Datum: 3 mei 2022
Onderwerp: (Bevi)Advies VRH omgevingsvergunning Royal Brinkman

Ons kenmerk
2022042947305

Datum: 20 april 2022
Ons kenmerk: 2022031846590
Uw kenmerk:
OLO nummer: 6542381
Afdeling: Risicobeheersing
Onderwerp: Advies brandveiligheid
Locatie: Woutersweg 10 te 's-Gravenzande

Figuur 3 Voorstel extra putten vanuit Royal Brinkman (oude tekening zonder opslagvoorziening 9b)

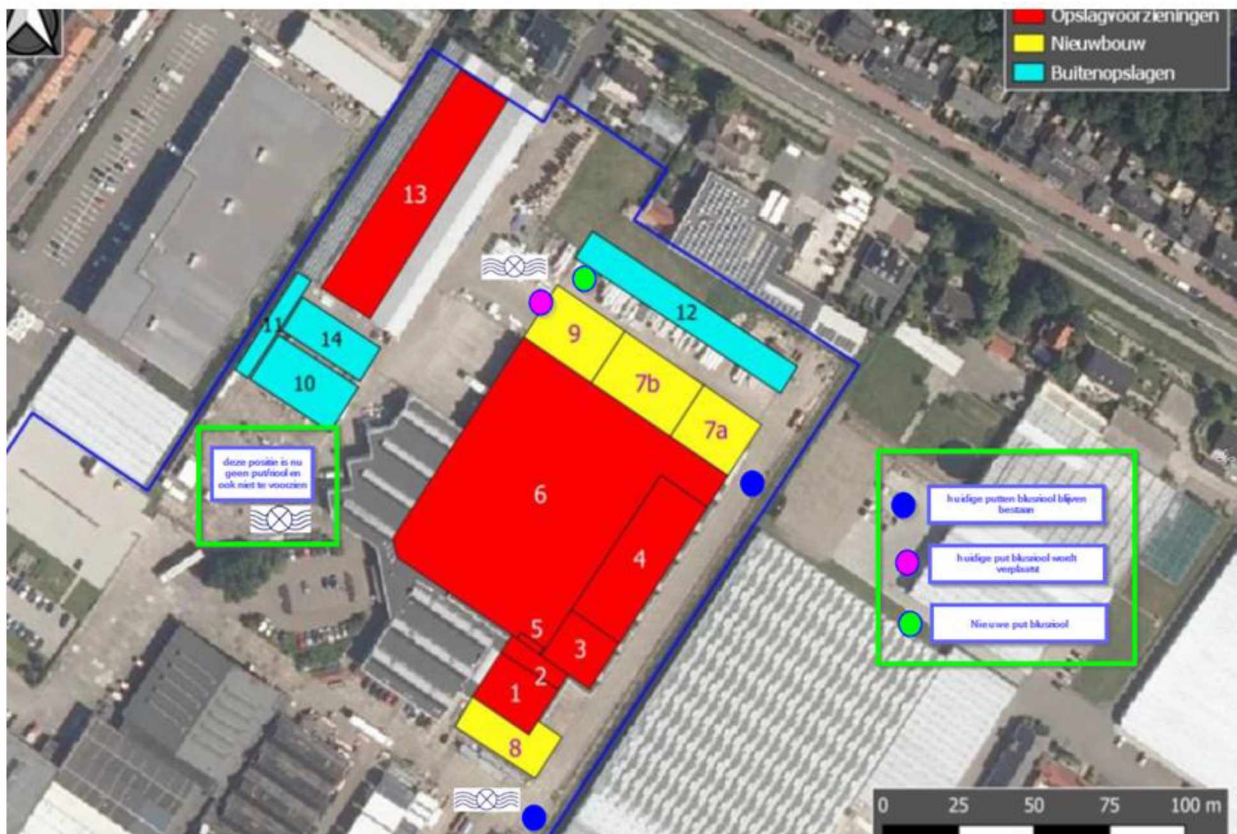
Voor dergelijke inrichtingen wordt er gekeken naar de scenario's die zich kunnen voordoen. Bij een volledig ontwikkelde brand bij een inrichting voor verpakte gevaarlijke stoffen met een hoeveelheid van meer dan 10.000 kg per opslagplaats is er veel koel- en bluswater nodig. De handreiking bluswatervoorzieningen en bereikbaarheid geeft aan dat er minimaal binnen 30 minuten 1.500 – 8.000 tot 6.000 – 16.000 liter per minuut nodig is.⁴ Op het terrein van Royal Brinkman ligt er een bluswaterriool. Ten behoeve van de uitbereiding zijn er extra punten gemaakt om bluswater te kunnen onttrekken. Veiligheidsregio Haaglanden beschikt over voertuigen met pompelampen die 3.500 l/min kunnen leveren. **Het is van belang dat naast de putten ruimte wordt vrijgehouden voor de opstelplaatsen.**

Door de verschillende punten op het terrein en het opstellen van meerdere voertuigen is er te concluderen dat er voldoende bluswatervoorziening op het terrein aanwezig is. Tevens zijn er verschillende hydranten in de buurt aanwezig waar ook bluswater kan worden gewonnen. In de figuur hieronder is een uitsnede van de huidige situatie. In overleg met Royal Brinkman worden er aanvullende putten gemaakt. Zie daarvoor de figuur 3. Hierover is onderling contact met de VRH en Royal Brinkman.
